**Bauleitplanung der Gemeinde Sande –
Aufstellung des Bebauungsplanes Nr. 49 - Freiflächenphotovoltaik-
anlage nördlich des Ems-Jade-Kanals**

Berücksichtigung der Stellungnahmen

aus der frühzeitigen Unterrichtung der Öffentlichkeit sowie der frühzeiti-
gen Beteiligung der Behörden und sonstigen Träger öffentlicher Belange
gemäß § 3 Abs. 1 und § 4 Abs. 1 BauGB

24.11.2022

11.11.

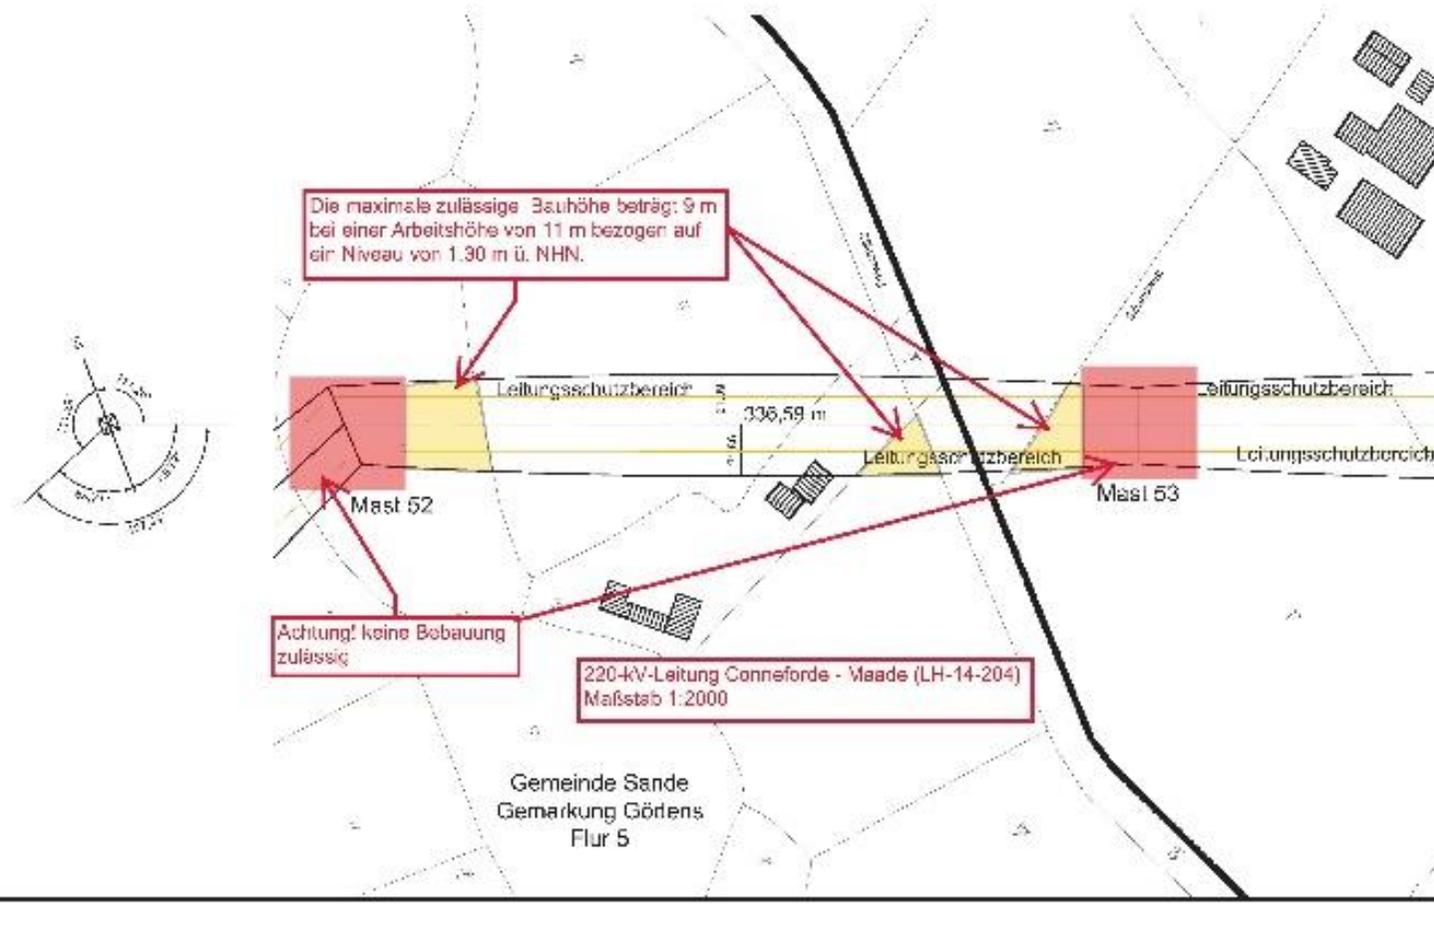
Hinweise, Anregungen, Bedenken	Inhaltliche Einschätzung und Vorschläge zur Berücksichtigung
<p>11.9. Bei Beachtung der vorgenannten Punkte bestehen gegen das Vorhaben von unserer Seite keine Bedenken. Darüber hinaus bitten wir zum zukünftige Beteiligung am weiteren Verfahren.</p> <p>ANLAGEN</p>
